Projet REM optimisé

H355608-00000-121-230-0008 (R01)

2018-03-28

Réseau express métropolitain

Figure 2-1 : Vue d'ensemble du projet de Réseau Express Métropolitain

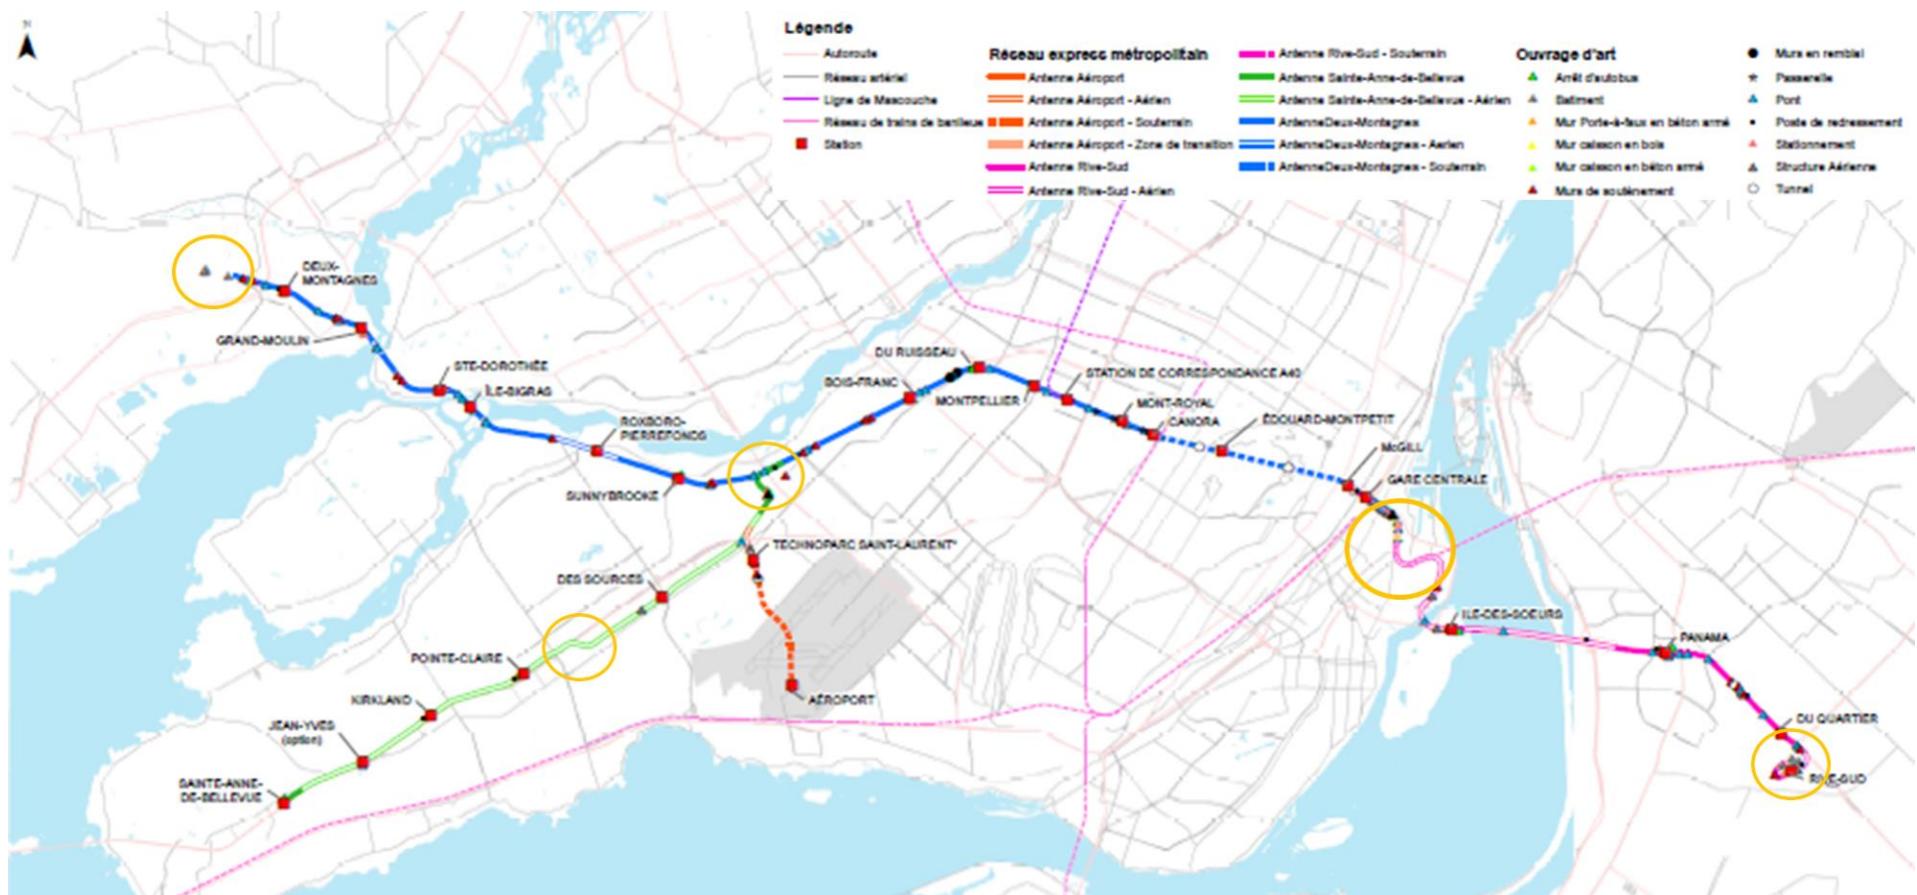
La Figure 2-1 présente le tracé à jour du REM et indique quelles portions du tracé sont prévues au niveau du sol, en tunnel ou en viaduc aérien. Les secteurs qui ont été modifiés depuis la dernière mise à jour du projet sont identifiés par des cercles jaunes.

Tableau 3-5 : Jonction de l'Ouest et suppression de la station A-13

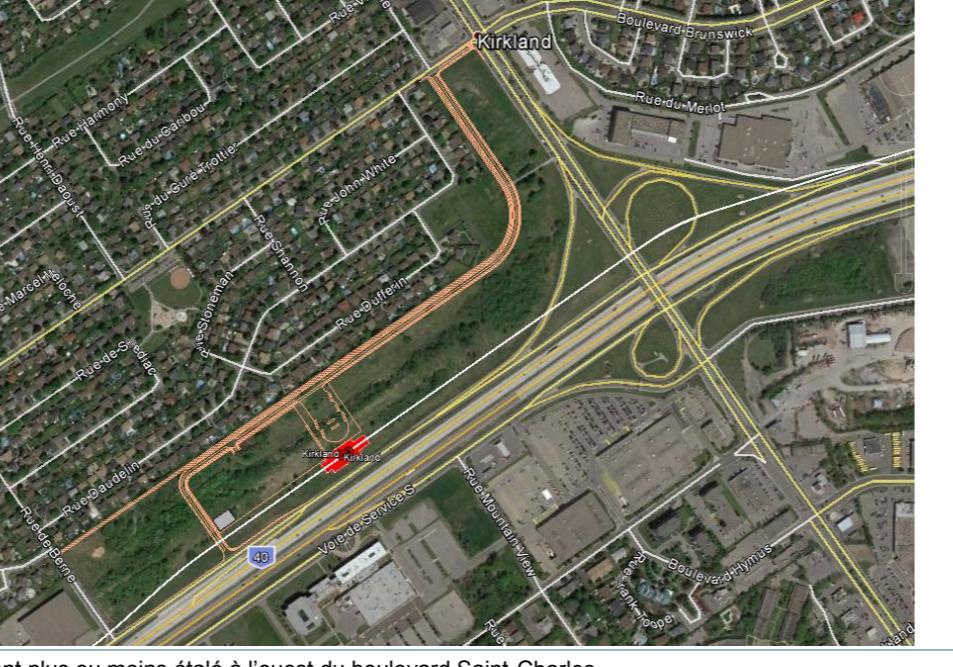
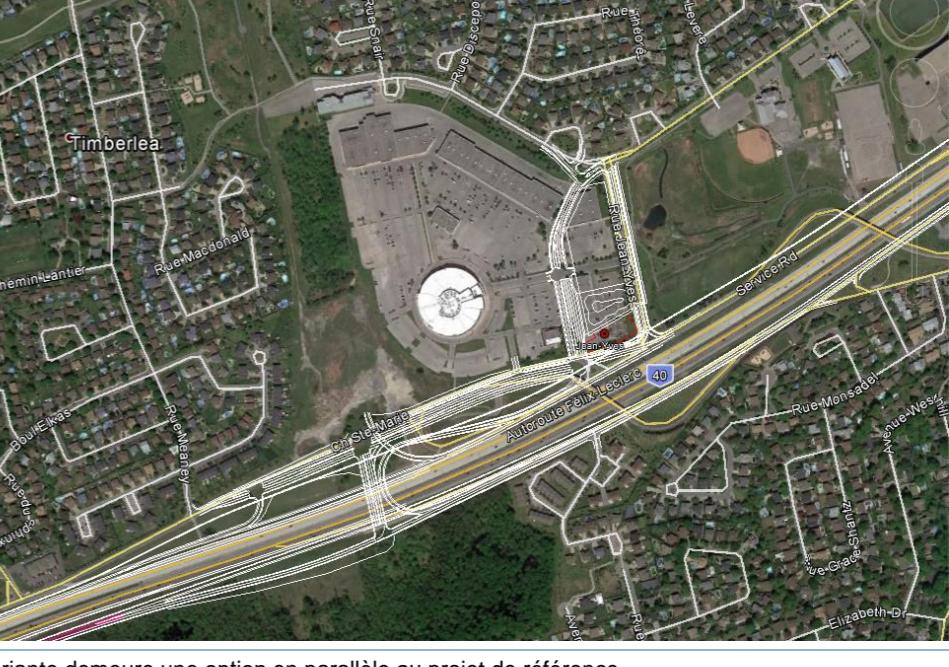
Prévu au décret	Modification proposée
Nature des travaux	Nouvel embranchement (montré en bleu) vers le corridor Doney au sud de la sous-station d'HQ, avec passage aérien au-dessus de l'A-13 (montré en blanc) et Station A-13 sur un terrain vacant (montré en rouge et orange).		Tracé au sol (montré en bleu) à la Jonction de l'Ouest dans corridor ferroviaire existant (début de l'antenne Doney – CN) et retrait de la Station Autoroute 13
Plan préliminaire de localisation			
Justification		Élimination des difficultés d'accès appréhendée à la station A-13 enclavée et dans un secteur congestionné. Réduction des interférences avec infrastructures existantes Réduction des coûts du projet	
Contraintes	Tronçon linéaire pour insertion d'une station Conflit entre le pipeline TNPI et l'emplacement de la station A-13. Interférences de réseaux électriques, gaziers et de télécommunications.		
Méthode de construction	Construction d'un tronçon de raccordement à niveau puis aérien pour passer au-dessus de A-13 Déplacement local du pipeline TNPI pour emplacement de station.	La réalisation des travaux pour les portions à niveau (au sol) du tracé s'effectuera selon les méthodes de travail conventionnelles pour ce type d'ouvrage (excavation, remblayage, compactage, asphaltage, construction de bordure et glissières de béton, clôtures, etc.). L'antenne Doney ne comporte qu'une seule voie ferroviaire : les travaux de construction des voies doubles le long de cette antenne seront cependant restreints à l'emprise ferroviaire existante.

Prévu au décret	Modification proposée
Impacts modifiés ou éliminés	<p>Tracé :</p> <ul style="list-style-type: none"> ▪ Minimisation de l'impact sur le ruisseau Brook et diminution de la fragmentation du territoire de la Coulée Verte du Ruisseau Bertrand. ▪ Diminution des expropriations ▪ Pas de structure aérienne au-dessus de l'A-13 <p>Élimination de la station A-13 :</p> <ul style="list-style-type: none"> ▪ Élimination de la congestion routière locale ▪ Évitement d'une zone boisée ▪ Évitement de travaux dans le secteur à potentiel archéologique
Mesures d'atténuation prévues	Possibilité pour les Autorités organisatrices de transport (AOT) de développer des alternatives de rabattement par autobus vers d'autres stations adjacentes (station Des Sources).

Tableau 3-10 : CONFIRMATION : Emplacement de la station Pointe-Claire à l'ouest du centre Fairview

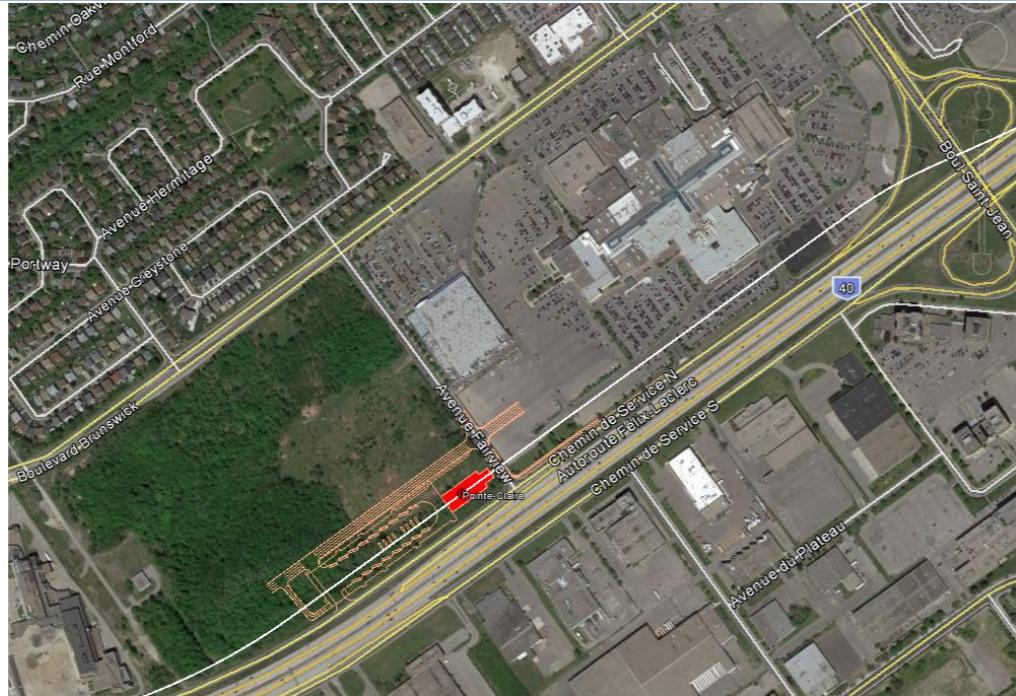
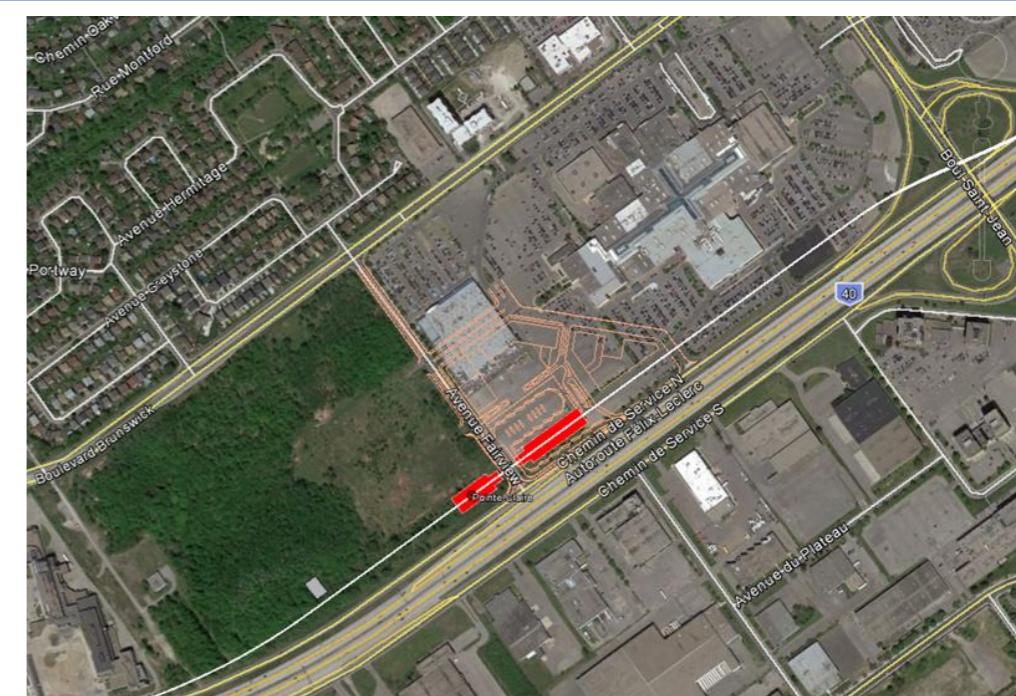
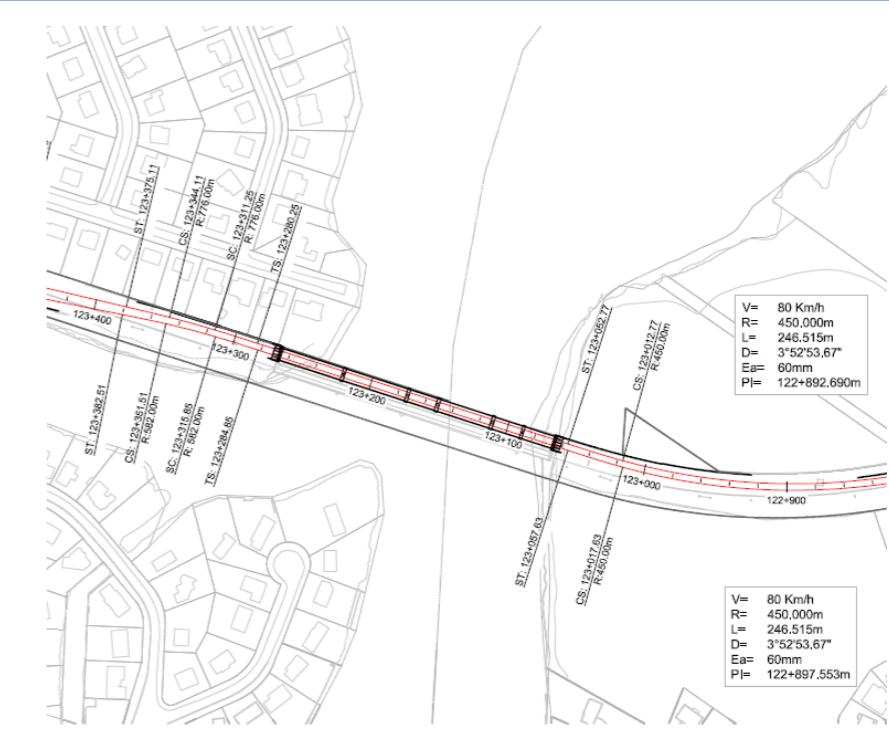
Projet de référence	Option au projet
Nature des travaux	<p>La station Pointe-Claire est localisée à l'ouest de l'avenue Fairview, sur un site vacant, connexe à un site prévu pour développement immobilier.</p> <p>Le stationnement étagé sera intégré au futur développement TOD.</p>	Station Pointe-Claire aérienne sur le terrain du centre commercial Fairview (est de l'avenue Fairview).	Stationnement incitatif souterrain.
Plan préliminaire de localisation			
Justification	<p>Élimination de l'empietement sur les terrains du centre commercial Fairview.</p> <p>Emplacement de la station plus optimale considérant le futur projet de TOD Pointe-Claire.</p>		
Contrainte	<p>Intégration de la station dans un site déjà prévu pour développement immobilier au nord et à l'ouest du terrain vacant.</p>		
Méthode de construction	<p>Viaduc et station aérienne.</p> <p>Aménagements d'accès à la station au sol.</p>	<p>Similaire au cas de base pour viaduc et station aérienne.</p> <p>Structure souterraine pour stationnement</p> <p>Aménagement au sol par méthode de construction typique au projet.</p>

Période des travaux	<p>Toute l'année.</p>	<p>Pas de différence</p>	
Impacts appréhendés	<p>Perte d'une petite portion (0,04 ha) de milieux humides présents sur le terrain vacant.</p> <p>Impact sur habitat des certaines EVMS présentes sur le terrain vacant.</p>	<p>Perte d'usage du terrain commercial par le propriétaire du centre commercial Fairview et ses 200 locataires.</p>	
Impacts modifiés ou éliminés		<p>Augmentation de la circulation routière autour du centre commercial avec le stationnement incitatif.</p> <p>Augmentation des émissions atmosphériques et GES en exploitation liée aux activités du stationnement incitatif.</p>	
Mesures d'atténuations prévues		<p>Revoir avec le RTM la desserte de la station par les services d'autobus de rabattement.</p>	
Mesures de compensation	<p>La perte de milieux naturels sera compensée dans le projet de compensation en développement</p>
